MEMORANDO-DRCL-SEEIA-019-2903-2023

ASUNTO: **INFORME TECNICO DE INSPECCIÓN No.014-2023**

**INFORME TÉCNICO DE INSPECCIÓN No. 014-2023.**

<b>Proyecto:</b>	“ESTUDIO, DISEÑO, CONSTRUCCIÓN Y FINANCIAMIENTO DE CARRETERA QUEBRADA ANCHA – MARÍA CHIQUITA”	<b>Categoría:</b>	II
<b>Promotor:</b>	MINISTERIO DE OBRAS PÚBLICAS CORREGIMIENTO DE LIMÓN, EN EL DISTRITO DE COLÓN; SIERRA LLORONA, EN EL CORREGIMIENTO DE PUERTO PILÓN; BAJO MESA, EN EL CORREGIMIENTO DE PORTOBELO CABECERA; Y RÍO MANGA INDIOS, RÍO PIEDRA NO.2, EL ASERRÍO Y EL PORTETE, CORREGIMIENTO DE MARÍA CHIQUITA DISTRITO DE PORTOBELO, EN LA PROVINCIA DE COLÓN		
<b>Fecha de inspección:</b>	20 DE MARZO DE 2023.		
<b>Fecha del Informe:</b>	25 DE MARZO DE 2023.		
<b>Participantes: día 14 de marzo de 2023</b>	<b>MiAMBIENTE</b> Jonny Pardo/DICOMAR Octavio Ortiz/SECOMAR Soledad Batista J./SEEIA <b>PROMOTOR</b> Cristina Araque /Ingeniería y Planos-MOP Arnulfo Torres/MOP Eibar Contreras/MOP José King/Transeq Estrella Alex J. Morales/ Transeq Estrella		
<b>Participantes: día 20 de marzo de 2023</b>	<b>MiAMBIENTE</b> Yinette Velásquez/ SOF Soledad Batista J./SEEIA Miguel Gómez/SEEIA <b>ACP</b> Andy Pérez-HIPA <b>PROMOTOR</b> Rosa Luque-Consult

Foto 12. Alineamiento de la carretera hacia Quebrada Ancha-Área de Reserva Natural

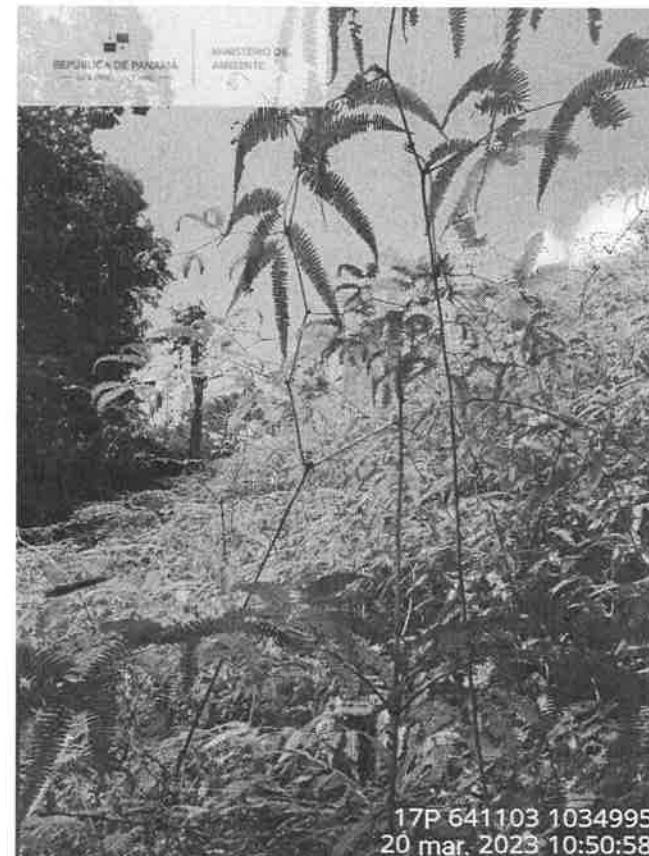
- Lo que no es coincidente y se obvia la descripción en el EsIA que el alineamiento de la carretera pasa a través de una reserva natural privada propiedad de Esteban Alfonso Lee en la coordenada 641073 1034778. De igual forma se desconoce los límites, superficie y si la reserva está registrada en la red de reservas privadas.

- En el Kilómetro 11+400 se observó un letrero indicando que esa área es una Reserva Natural propiedad de Esteban Alfonso Lee, lo cual no se menciona en el EsIA.

- Solicitar al promotor información referente a la Reserva Natural propiedad de Esteban Alfonso Lee y su registro en la red de reservas privadas.
  - Solicitar al promotor la descripción de la cantidad de área que van afectar por tipo de cobertura vegetal, que permita hacer el cálculo de la indemnización ecológica.

Foto 16. Vista desde el punto 11k+400 Nótese áreas colindantes en potrero.

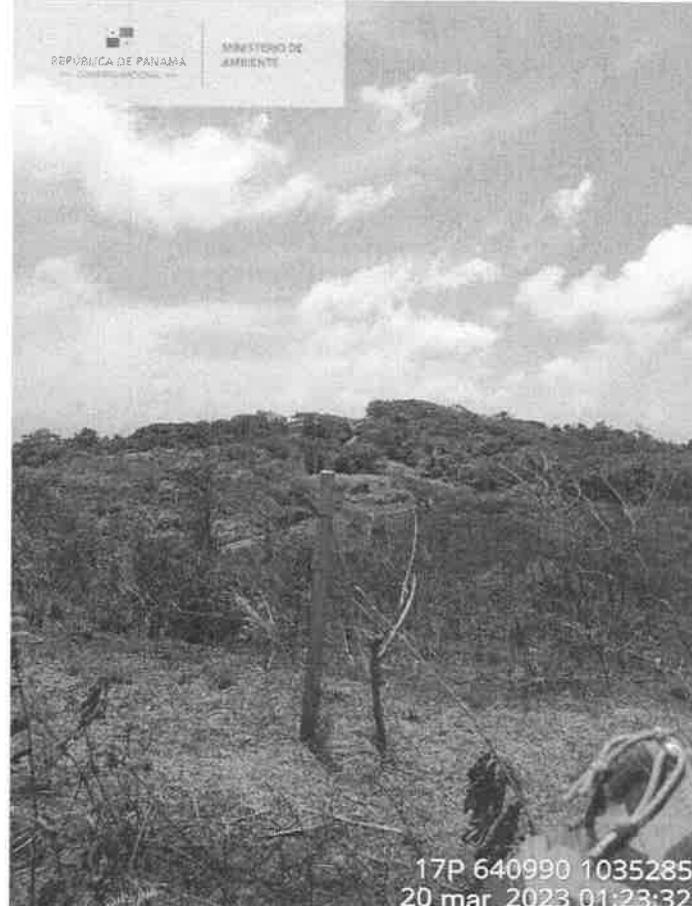
- Se observó que este tramo conecta con el camino de Sierra Llorona a la altura del Kilómetro 11K+400 en las coordenadas 640990 1035285. De este punto se visualizó que el alineamiento pasa por fincas con actividad pecuaria.
